Réf. CRMS : AA/AH/BXL21568_657_Marché_aux_Herbes_82

Objet : BRUXELLES. Rue du Marché aux Herbes, 82 / angle rue Marché aux Peaux. Demande de permis unique portant sur la restauration du bien et sur l'aménagement d'un logement aux étages.

Avis conforme de la CRMS

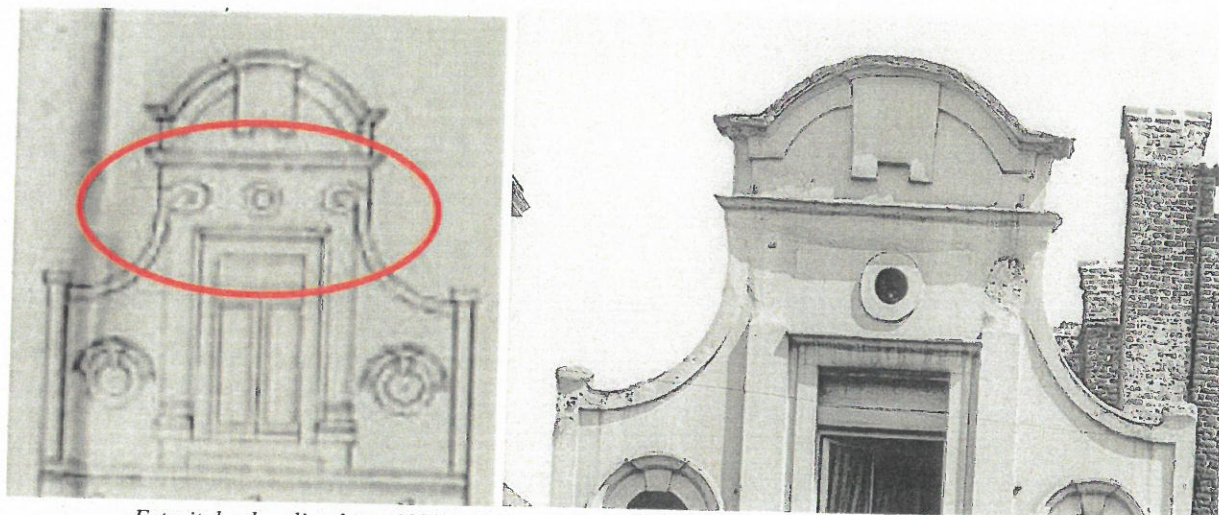
Les châssis du 1^{er} étage en façade avant et latérale datent des années 1920/1922, retenues comme époque de référence pour la restauration des façades. À cette époque, la maison subit une importante rénovation, notamment la reconfiguration de la façade latérale et l'abaissement des fenêtres du 1^{er} étage en façade avant. De cette époque datent aussi les châssis existants à imposte à croisillons, au départ pourvus de guillotines.

La demande de permis prévoit de maintenir la hauteur actuelle des baies de la façade donnant sur la rue du Marché aux Herbes, ce que la CRMS approuve. Elle ne s'oppose pas non plus à l'ouverture de l'imposte de fenêtre du pignon, murée vers le milieu du XIX^e s. en raison du faible impact de cette modification sur la composition du pignon.

Concernant la division des châssis en façade avant, le demandeur a rigoureusement suivi l'avis de principe de 2019 : les châssis du second étage seront restitués selon le modèle du XVIII^e-XIX^e siècle en s'inspirant des documents d'archives tandis que ceux du premier étage, datant de 1920-22, seraient restaurés. Comme mentionné plus haut et afin d'éviter une composition hybride, au détriment de la perception globale du bâtiment depuis la rue du Marché aux Herbes, la CRMS propose de mettre en œuvre sur cette façade un ensemble cohérent de nouveaux châssis de type traditionnel à chaque étage (sur le modèle de la proposition actuelle au 2^e étage et combles, choisir un vitrage ad hoc). L'essence de bois des nouvelles menuiseries reste à préciser (l'étude stratigraphique mentionne un bois résineux pour les menuiseries en place). En façade latérale, côté rue du Marché aux Peaux, les châssis existants restaurés et restitués, adopteront le vocabulaire des années 1920. De cette façon, on obtiendra ainsi 2 façades cohérentes.

A remarquer que les performances renseignées par le document PEB semblent basées sur le cas de figure de nouveaux châssis et non sur la restauration des éléments en place. Ce volet du dossier devra être précisé. Les éventuels dispositifs de ventilation devront, le cas échéant, être intégrés de manière invisibles dans les baies et être soumis à l'approbation de la DPC.

- Menuiseries extérieures (porte et châssis de fenêtre) :
 - o revoir le dessin des divisions des châssis du 1^{er} étage de la façade principale côté rue du Marché aux Herbes (les dessiner sur le modèle de ceux proposés aux 2^e étage et combles) ;

- o intégrer les dispositifs de ventilation dans les baies de façon invisible ;
 - o prévoir pour tous les nouveaux châssis en façade des profils traditionnels ;

- o préciser essence bois pour les nouvelles menuiseries de façade ;
- Toiture :
 - o Prévoir l'inspection et la révision de l'ensemble des raccords d'étanchéité ;
